**ДЕРЕВООБРАБАТЫВАЮЩЕЕ ОБОРУДОВАНИЕ
СТАНКИ ШИПОРЕЗНЫЕ РАМНЫЕ**

**ОСНОВНЫЕ ПАРАМЕТРЫ
НОРМЫ ТОЧНОСТИ**

ГОСТ 6855—88

Изменение № 1 ГОСТ 6855—88 Деревообрабатывающее оборудование. Станки шипорезные рамные. Основные параметры. Нормы точности

Черт. 16

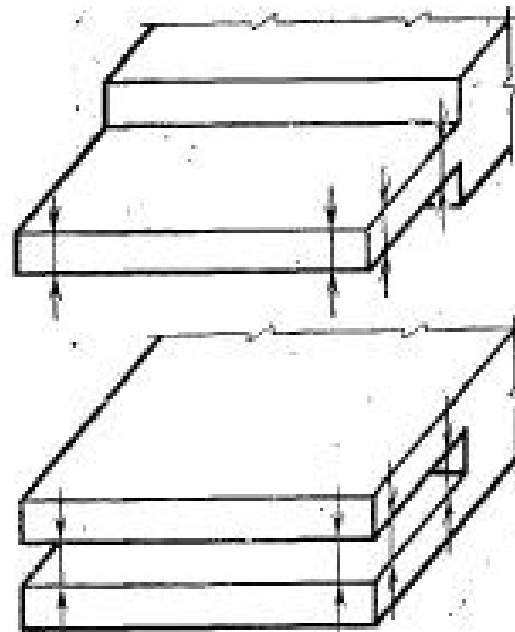
Пункт 3.2. Чертеж 16 заменить новым:
